**Modulo per la presentazione delle osservazioni per i piani/programmi/progetti sottoposti a procedimenti di valutazione ambientale di competenza statale**

**ID\_VIP 10883:** Progetto per la realizzazione di un impianto agrivoltaico denominato "Guglionesi", di potenza nominale pari a 190,08 MWp e relative opere di connessione alla RTN, da realizzarsi nei Comuni Guglionesi, Montenero Di Bisaccia e Montecilfone in Provincia di Campobasso - Proponente: IBVI 6 S.r.l.

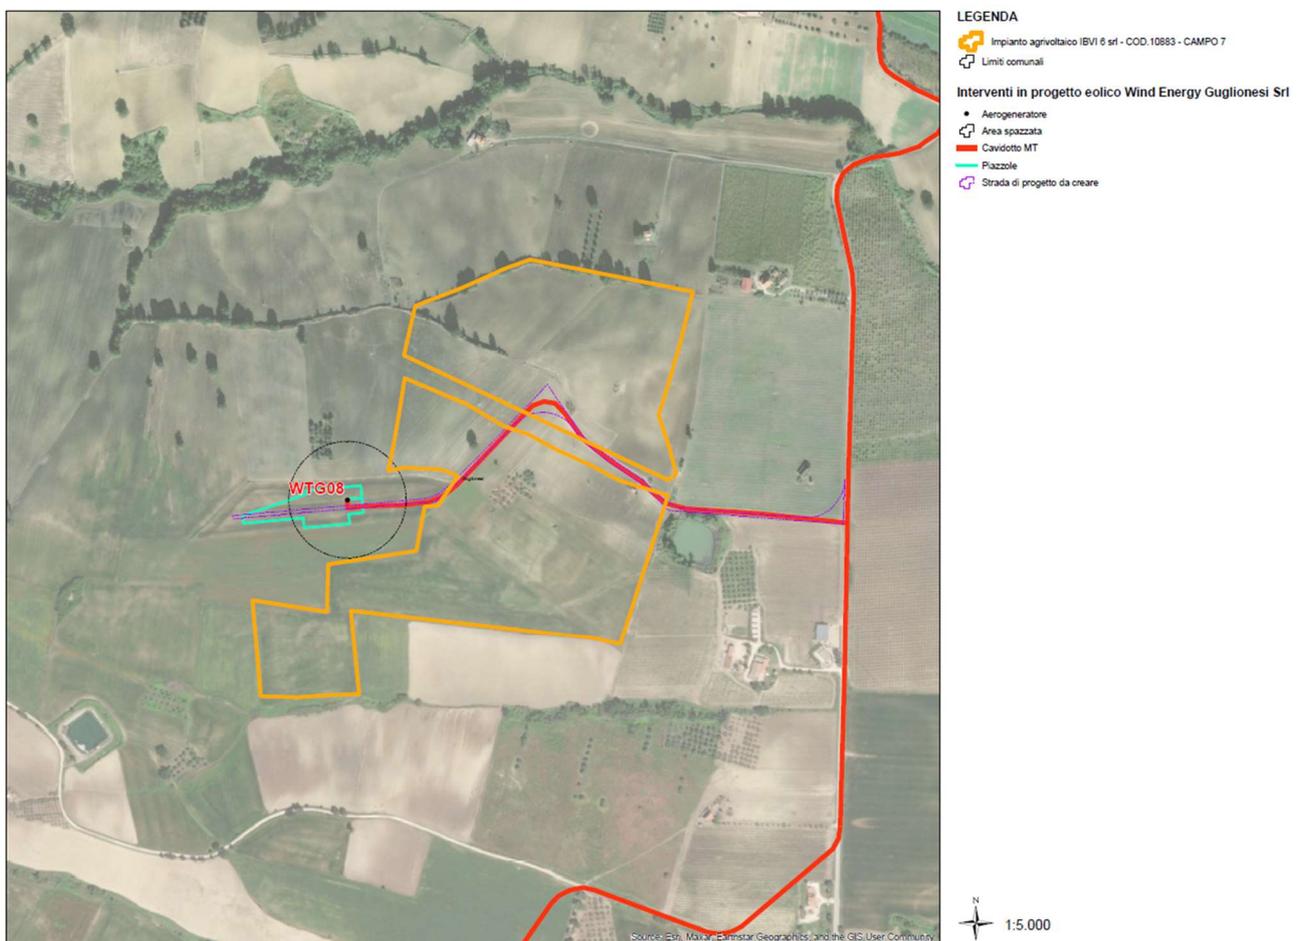
Inoltre, da quanto si evince dalla documentazione progettuale depositata dalla Società Proponente IBVI 6 S.r.l. e consultabile sul sito del Ministero, l'impianto agrivoltaico è parzialmente interferente con quello del progetto proposto dalla Società Wind Energy Guglionesi: in particolare il "campo 7" interferisce con il percorso del cavidotto e con la strada di accesso all'aerogeneratore "WTG 08" (si veda la figura seguente).

Si fa presente che tale sovrapposizione, provocherebbe elevate interferenze durante la fase di costruzione, esercizio e manutenzione dell'aerogeneratore "WTG 08", legate alle difficoltà di accesso alla piazzola, oltre che a problematiche in termini di sicurezza.

Pertanto, si chiede alle Autorità Competenti per la VIA e per la Autorizzazione Unica, di tenere in considerazione la priorità cronologia di deposito dell'Istanza di VIA presentata dalla scrivente Società e

dell'interferenza che il progetto agrivoltaico non menziona, osservando che, in sede di istruttoria dell'impianto agrivoltaico della Società IBVI 6 S.r.l. dovranno essere tenute in conto.
